Antrag auf Änderung der Planfeststellung 1.1, 1.5 und 1.6a

Anpassung des Grundwassermanagements infolge höheren GW-Andrangs: 7. Planänderung (PFA 1.1) - 6. Planänderung (PFA 1.5) - 2. Planänderung (PFA 1.6a)

Erläuterungsbericht

Abbildung 1: Darstellung der Reichweiten der bauzeitlichen 0,5 m-Absenkung mit Stand PF-Antrag und mit Stand 7. PÄ im Stadtgebiet Stuttgart

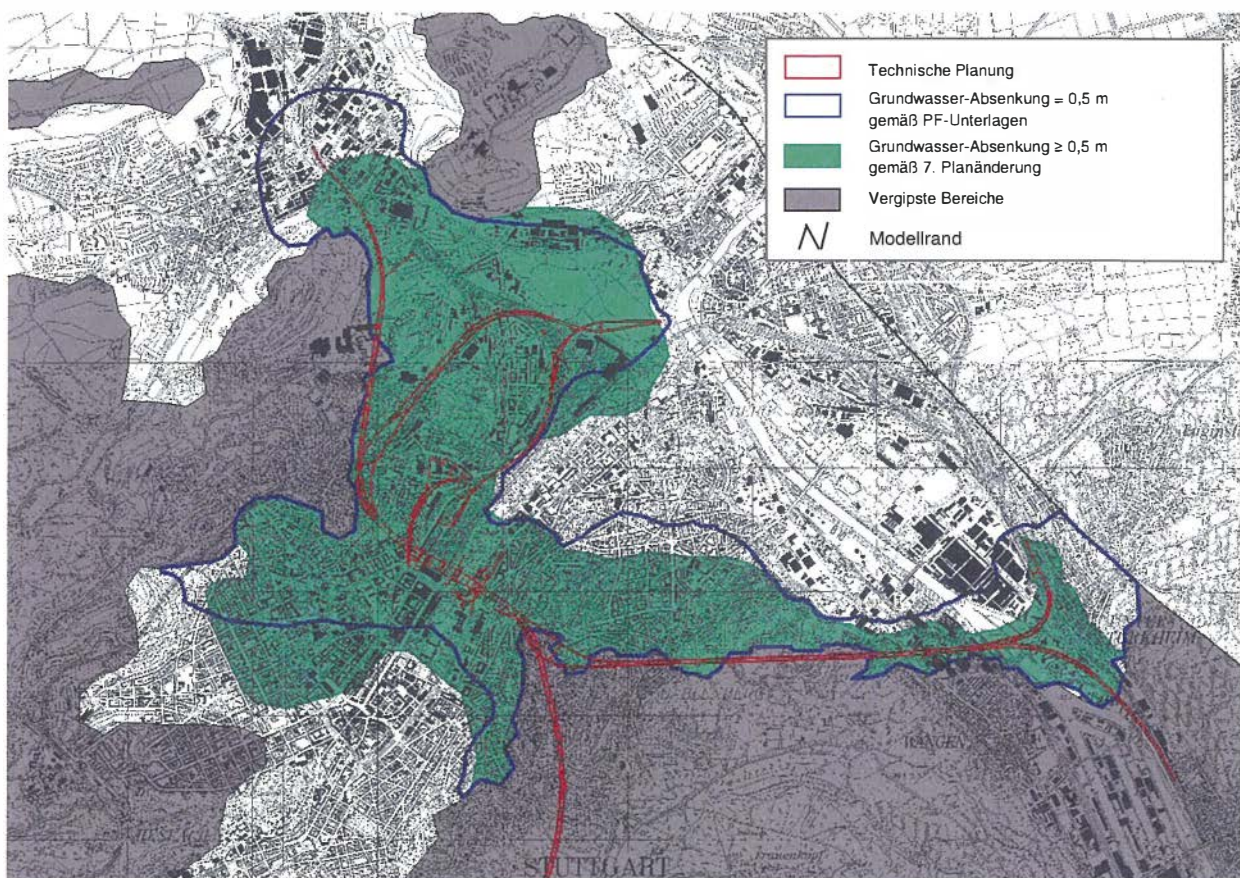
Die LH Stuttgart sieht in ihrem Schreiben vom 27.05.2011 an die DB ProjektBau GmbH einen Ergänzungsbedarf zum Thema der aus den Grundwasserabsenkungen zu erwartenden potentiellen Betroffenheiten geotechnischer Art infolge der größeren Absenkbereiche incl. Lösungsansätze (z.B. Erweiterung der geotechnischen Beweissicherung).

In der nachfolgenden Abbildung 1 sind die Absenkbereiche dargestellt, in denen gemäß den Prognoseberechnungen mit Stand Planfeststellungsantrag PFA 1.1, 1.5 sowie 1.6a und mit Stand 7. Planänderungsantrag die bauzeitlichen Grundwasserabsenkungen mehr als 0,5 m betragen. Die 0,5 m-Absenkungslinie wurde deshalb gewählt, da die geringsten natürlichen, langjährigen Grundwasserspiegelschwankungen in den Grundwasserleitern Stuttgarts im Quartär mit 1 bis 1,5 m vorliegen und Mittelwasserverhältnisse zugrunde gelegt wurden. Mit der Ausweisung der baubedingten 0,5 m - Absenkungslinie liegt man innerhalb dieser natürlichen Schwankungsbreite.

Die Reichweite der bauzeitlichen Grundwasserabsenkung von 0,5 m mit Stand Planfeststellungsantrag PFA 1.1 (blaue Linie) hat sich mit den neuen Prognoseberechnungen (0,5 m GW-Absenkung = äußere Umrandung der grünen Fläche) nur geringfügig verändert. Innerhalb der grünen Fläche bzw. innerhalb der blauen Linie betragen die Absenkungen mehr als 0,5 m. Bereichsweise liegt die mit dem aktuellen instationären GW-Strömungsmodell berechnete 0,5 m-Absenkung etwas weiter von den Baumaßnahmen entfernt und bereichsweise etwas näher an den Baumaßnahmen.

Zum o.g. Schreiben der LH Stuttgart vom 27.05.2011 nimmt das Ingenieurbüro Prof. Wittke mit Schreiben vom 22.06.2011 (siehe Anlage 9) Stellung und kommt zum Ergebnis, dass im Bereich der bergmännischen Tunnelstrecken die vergleichsweise weichen quartären Deckschichten nicht von den Grundwasserabsenkungen betroffen sind. Die Grundwasserabsenkung beschränkt sich stets auf die deutlich weniger zusammendrückbaren Schichten des ausgelaugten Gipskeupers. Hier reichen nach den instationären

Grundwassermodellberechnungen die Absenktrichter über die vorgeschlagenen Beweissicherungsgrenzen hinaus. Aus der Grundwasserabsenkung resultierende Senkungen infolge Auftriebsverlust können hier noch eine Größenordnung von 5 – 8 mm erreichen. Gebäudeschäden sind daraus jedoch nicht zu erwarten, da Schiefstellungen und kleinräumigen Senkungsunterschiede wegen der flachen Absenktrichter unwahrscheinlich sind. Für die Festlegung der Beweissicherungsgrenzen sind somit vorrangig die aus dem Vortrieb zu erwartenden Verformungen maßgeblich. Die bisherigen Beweissicherungsgrenzen können somit beibehalten werden.
